Objet: Raccordement des eaux usées Non Conforme

Suite à l'enquête réalisée le **28/12/2023**, sur la conformité du branchement assainissement du :
11, Rue Lamartine, SÉMÉAC - 65600

Contrôle de conformité: 11, Rue Lamartine - SEMEAC

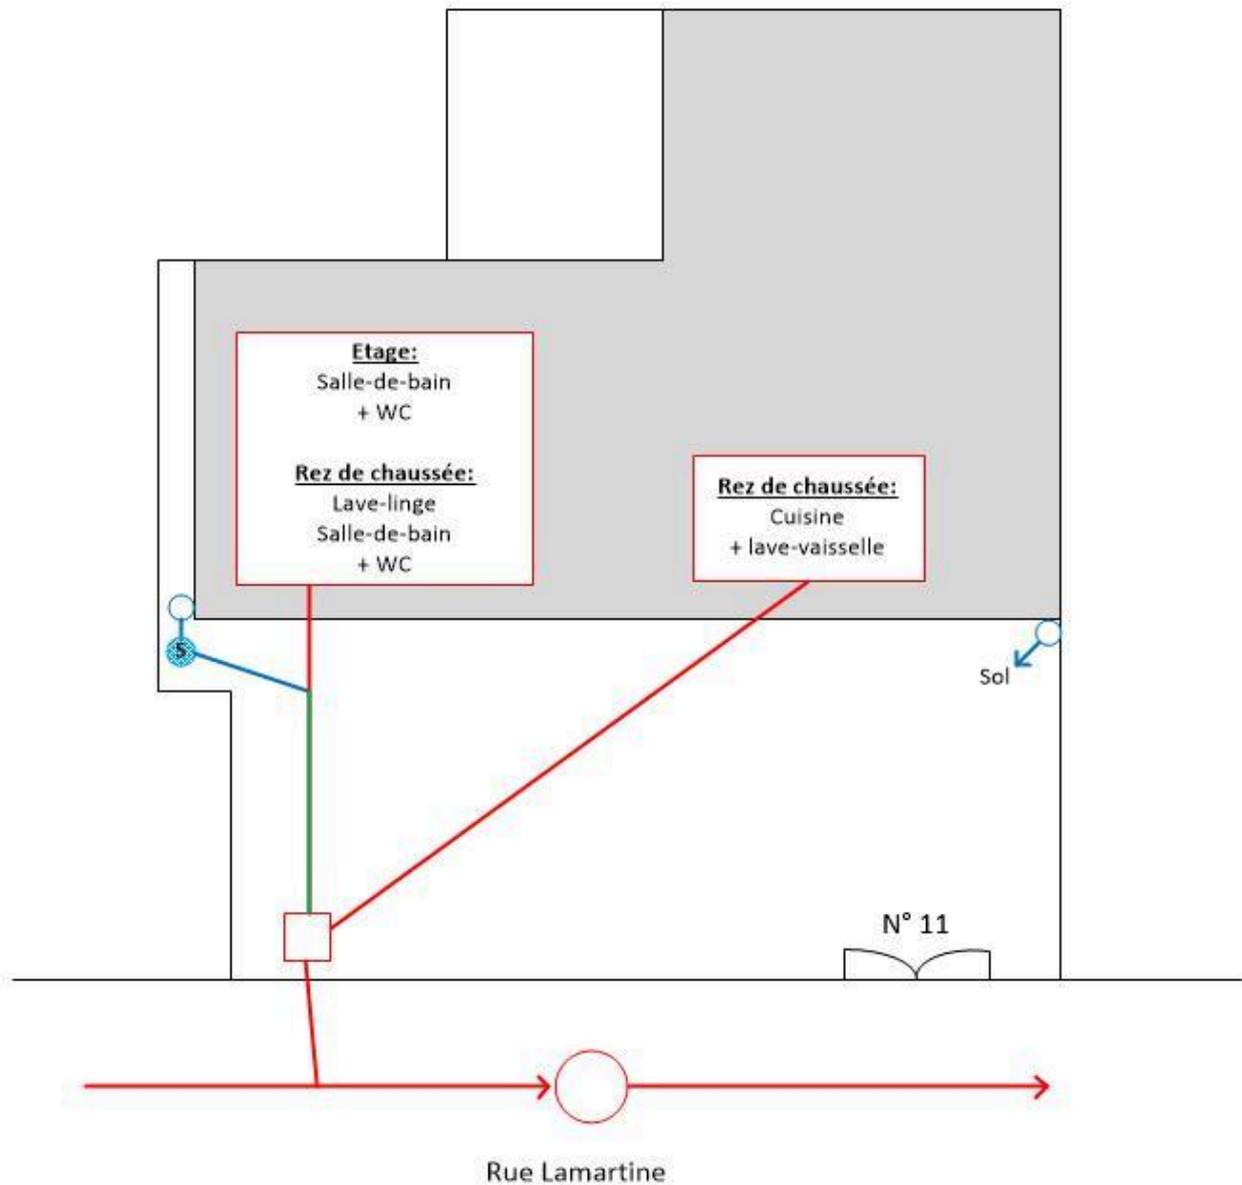
Nous avons constaté d'une part que la propriété possède bien un raccordement au réseau public d'assainissement, d'autre part qu'une partie des eaux pluviales s'évacuent avec les eaux usées.

Nombre de Gouttières			
<u>Habitation:</u> 2	<u>Garage:</u> Aucune	<u>Autres:</u> Aucune	
<u>Siphon de sol:</u> Oui	<u>Grille au sol:</u> Non	<u>Piscine:</u> Non	<u>Système de relevage:</u> Non
<u>Destinations des EP (plusieurs points de rejets possibles):</u> Réseau EU, Sol			
<u>Présence d'un puit :</u> Non			
Conformité des EP: NON CONFORME, Une descente d'EP et le siphon de sol se rejettent dans les eaux usées.

L'assainissement de votre commune étant de type séparatif, les eaux pluviales doivent être déversées dans les points de collecte prévus à cet effet (fossés, ruisseaux, puits perdus...), et seules les eaux usées de votre habitation doivent se rejeter directement dans le réseau public d'assainissement via la boîte de branchement.
